Fråsegn - endring - tiltak i vassdrag - Vestnes - bygging av Urdelva kraftverk

Figur 1. Foreslått trasé - raud linje, avslått trasé - blå linje, og edellauvskoglokalitet merka i oransje.

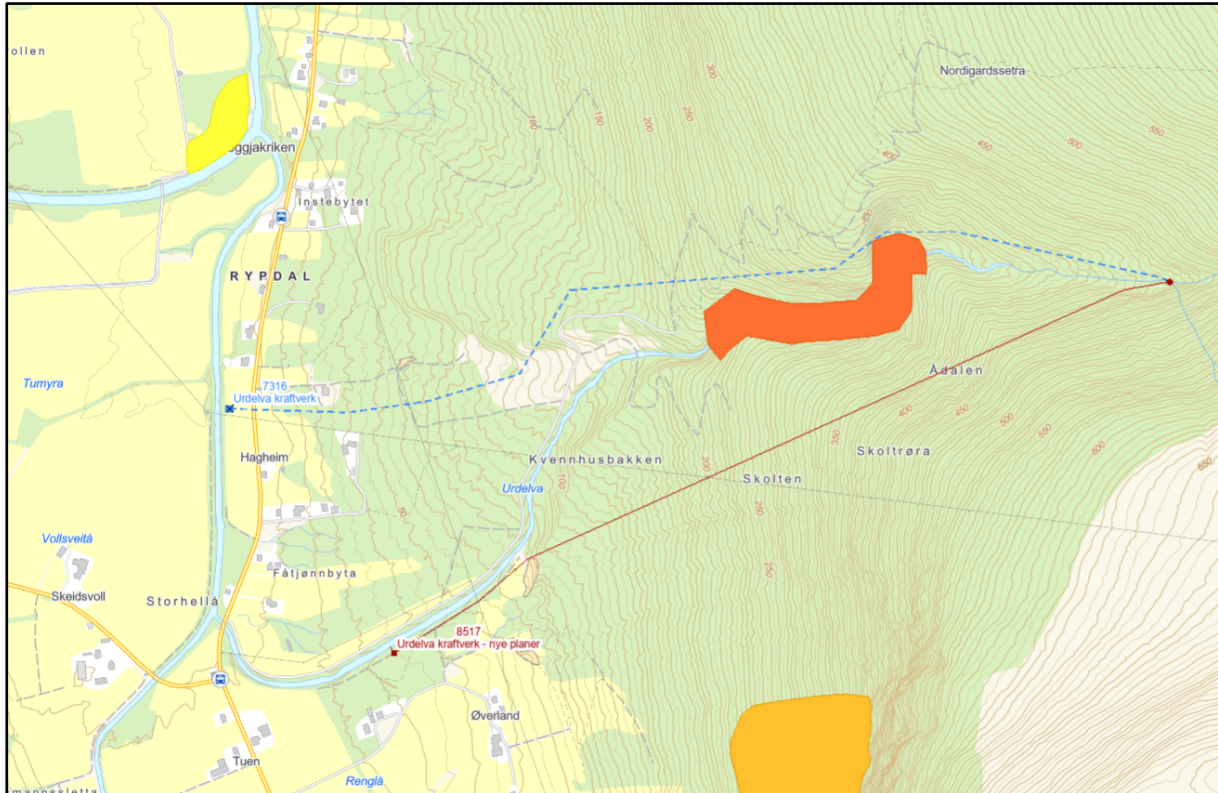
Vi rådde i 2024 også til å justere plassering for rørtraseén for å gjere minst mogleg inngrep i den registrerte edellauvskoglokaliteten. I den nye søknaden av 2026, er det lagt fram ei alternativ løysing om å flytte heile rørtraseén til austre side av Urdelva, noko som omgår edellauvskog og terrestriske raudlistearter. Ved bruk av retningsbora tunnel, og nedgravne røyr som følgjer eksisterande veg, unngår ein synlege terrengingrep, og sparar vegetasjon.
